Сто девяносто четвертая сессия

**Рассмотрение проектов поправок к существующим
правилам ООН, представленных GRSP**

Предложение по дополнению 1 к поправкам серии 04 к Правилам № 100 ООН (транспортные средства с электроприводом)

Представлено Рабочей группой по пассивной безопасности*

Рис. 1
Схематическое изображение порядка измерения расстояния «дотягивания с перегибом»

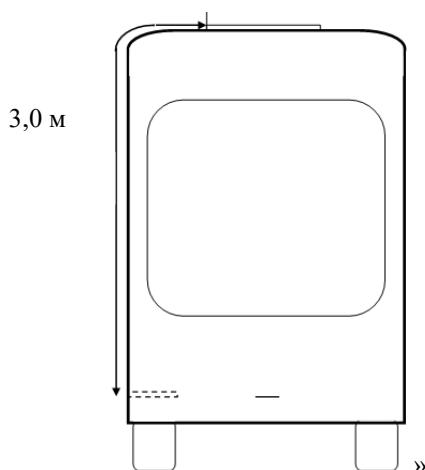
В случае транспортных средств категорий N₂, N₃, M₂, M₃, O₃ и O₄ это требование не распространяется на соединительные устройства,

находящиеся под напряжением только в процессе зарядки ПСХЭЭ, если они расположены на крыше транспортного средства вне досягаемости для человека, находящегося снаружи транспортного средства, и — в случае транспортных средств категорий М₂ и М₃ — минимальное расстояние «дотягивания с перегибом» от подножки транспортного средства до расположенных на крыше зарядных устройств составляет 3 м. При наличии нескольких подножек из-за поднятого пола в транспортном средстве расстояние «дотягивания с перегибом» измеряется от самой низкой подножки на входе, как это показано на рис.1.

Рис. 1
Обобщенное описание испытательных импульсов

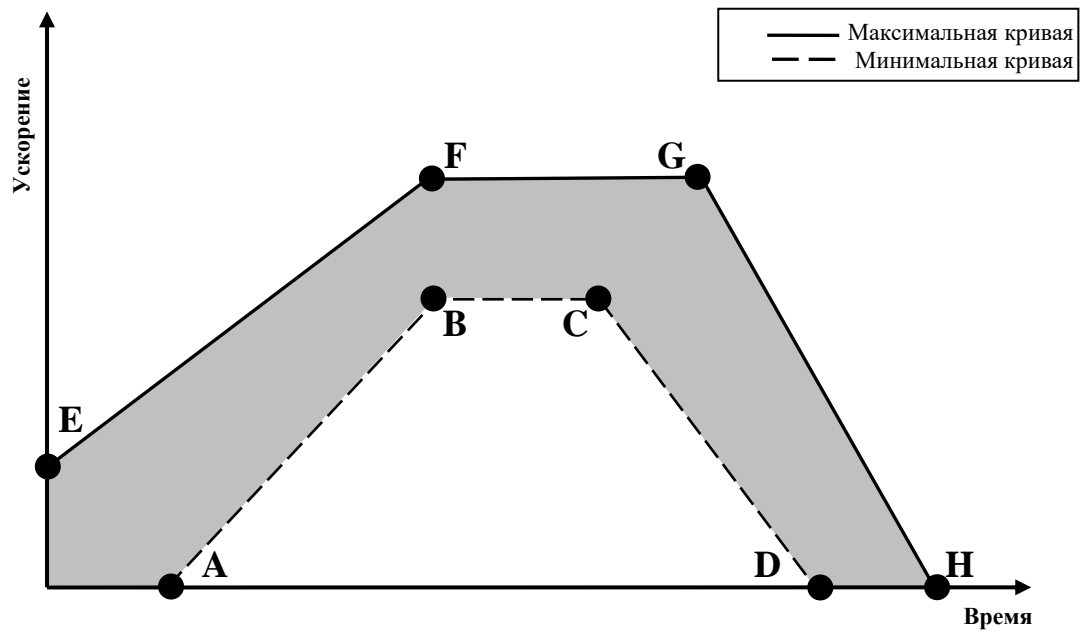
Приложение 9С, пункт 3.2 изменить следующим образом:

Испытуемое устройство замедляется или ускоряется по полосам ускорения, указанным в таблицах 1–3. Изготовитель решает, следует ли проводить испытания в положительном или отрицательном направлении либо в обоих направлениях.

Испытательный импульс должен находиться в пределах минимального и максимального значений, указанных в таблицах 1–3. Если это рекомендовано изготовителем, то испытуемое устройство может подвергаться более сильному и/или более продолжительному удару, как это указано в таблицах 1–3 применительно к максимальному значению.
